# CAMBIOS CABEZALES SPECTRA Y SPE

37.04.101 Cabezal de impresión térmica 107/12 con puente de soldadura: Errores en la impresión.  
Dispositivos afectados: SPECTRA, SPE (no SPECTRA II, SPE II).

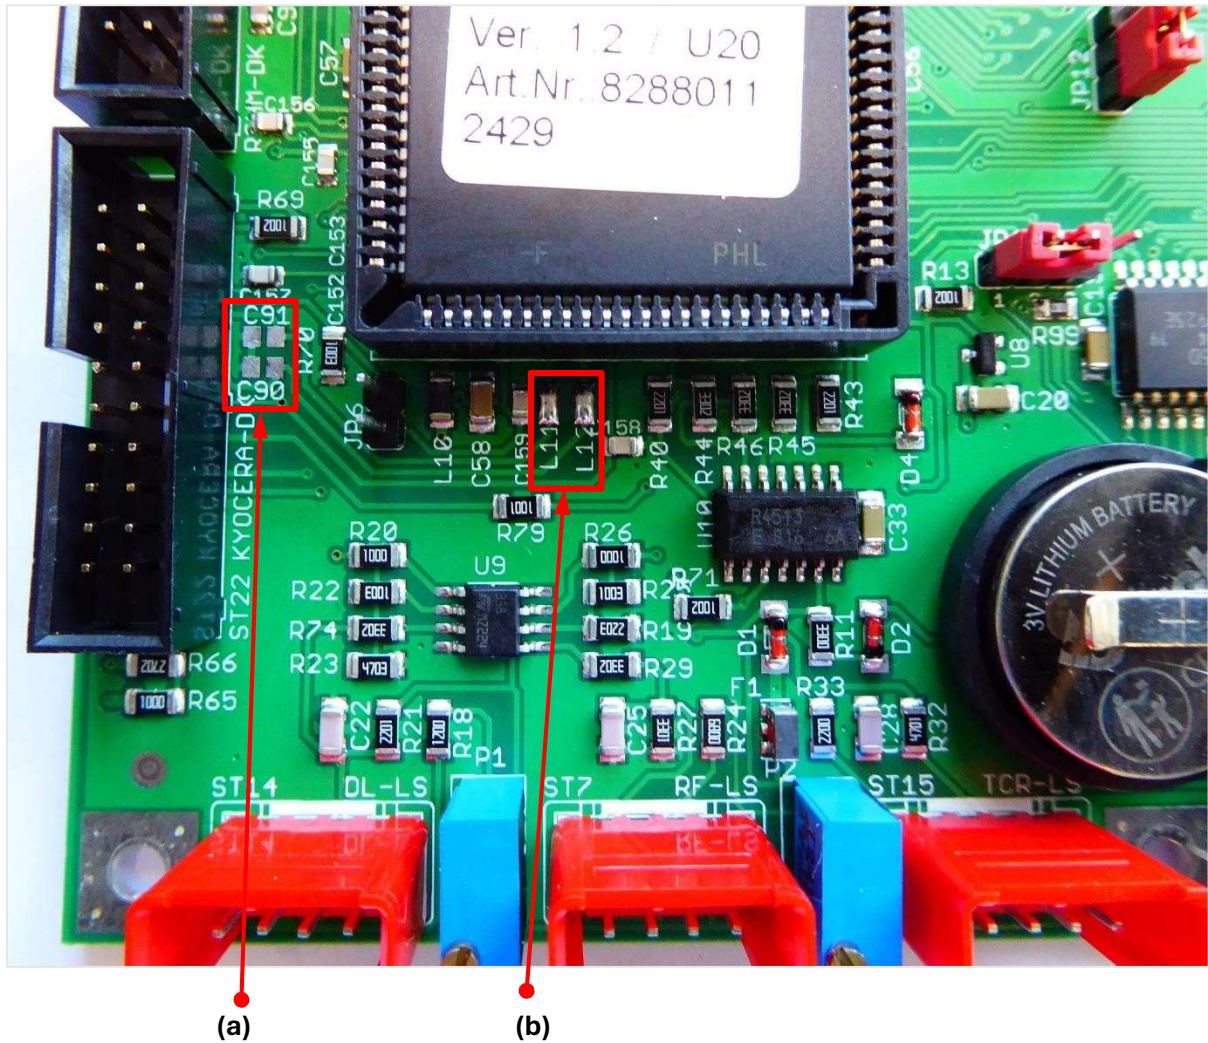
Debido a cambios por parte del fabricante en el cabezal térmico 107/12 con puente de soldadura (referencia 37.04.101), pueden ocurrir errores al utilizar SPE y SPECTRA.

Los errores se pueden corregir quitando o anulando componentes de la CPU (artículo 70.87.001 sobre la base 70.40.201).

Quitar C90 y C91 (a)

Quitar y puentear L11 y L12 (b)

Quitar C90 y C91 (a) puede ser suficiente, pero se recomienda quitar y unir L11 y L12 (b) también.
